WYJAŚNIENIA NR 2
ORAZ ZMIANA TREŚCI SIWZ
(do SIWZ nr 2012/OPK/SUW/1)

Znak sprawy: 2012/OPK/SUW/1

Na podstawie art. 38 ust.1 i 2 ustawy z dnia 29 stycznia 2004 r. – Prawo zamówień publicznych (tekst jednolity: Dz. U. z 2010r., Nr 113, poz. 759 z późn. zm. – dalej zwana Ustawą) Ozorkowskie Przedsiębiorstwo Komunalne Sp. z o.o. (dalej zwany Zamawiającym) informuje, że do Zamawiającego wpłynęły zapytania dotyczące postępowania oznaczonym nr rej. 2012/OPK/SUW/1 o udzielenie zamówienia publicznego pn. **"Modernizacja stacji uzdatniania wody w Ozorkowie przy ul. Sikorskiego 26/28"**.

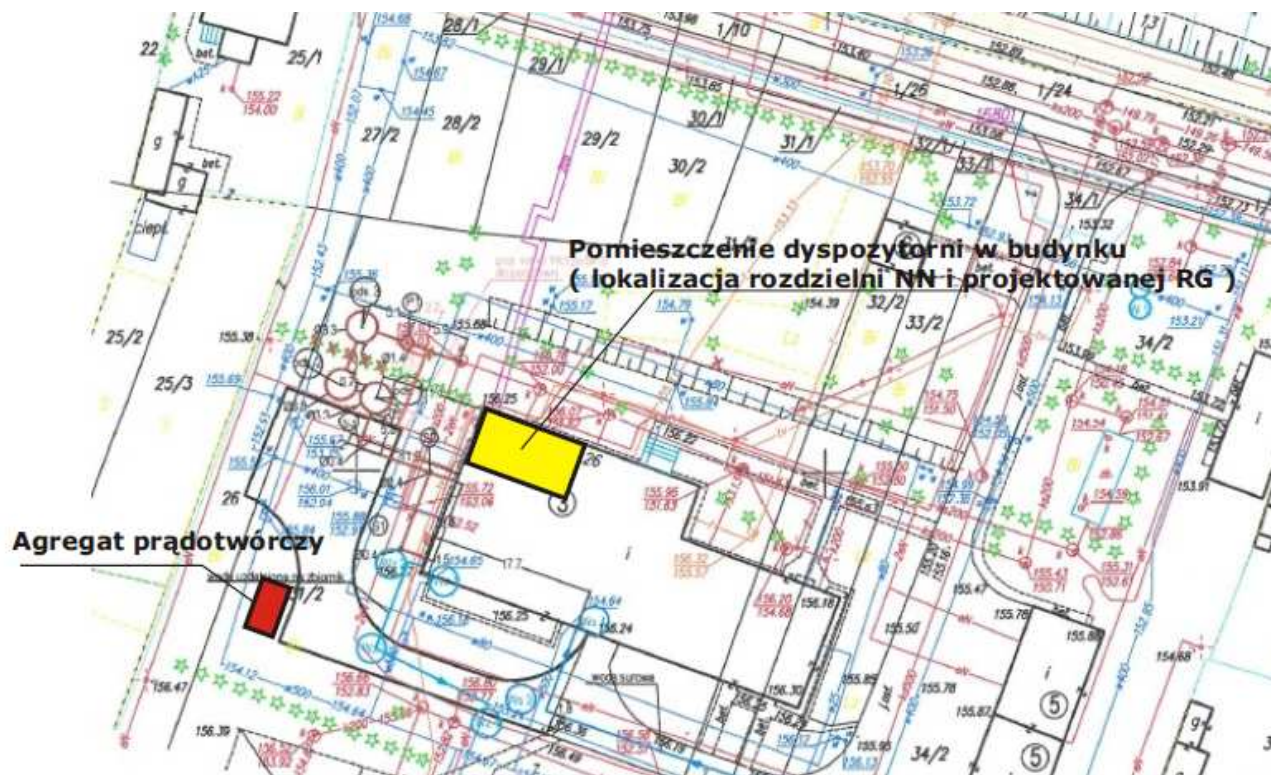
2. Zapytanie Wykonawcy:

W branży elektrycznej na schemacie RG (rys. 3) do połączenia RG z agregatem prądotwórczym przewidziano za pomocą przewodów 4xYKY120+YKYżo70. W przedmiarze branży elektrycznej pozycje nr 8 „Układanie kabli o masie do 1,0 kg/m w budynkach, budowlach lub na estakadach bez mocowania YKYżo 1x70 mm²” oraz nr 9 „Układanie kabli o masie do 2,0 kg/m w budynkach, budowlach lub estakadach bez mocowania YKY 1x120 mm²” mają obmiar po 10 m. Czy pozycja nr 9 nie powinna mieć obmiaru 4x10 m? Ponadto w części graficznej nie zaznaczono lokalizacji agregatu oraz układu SZR. Prosimy o określenie miejsca montażu tych elementów.

Na schemacie rozdzielni RG podano, że układ SZR ma być w dostawie (na wyposażeniu) agregatu prądotwórczego. Poniżej pokazano lokalizację agregatu prądotwórczego na planie zagospodarowania (plan w wyższej rozdzielczości do pobrania [„pobierz”](#))
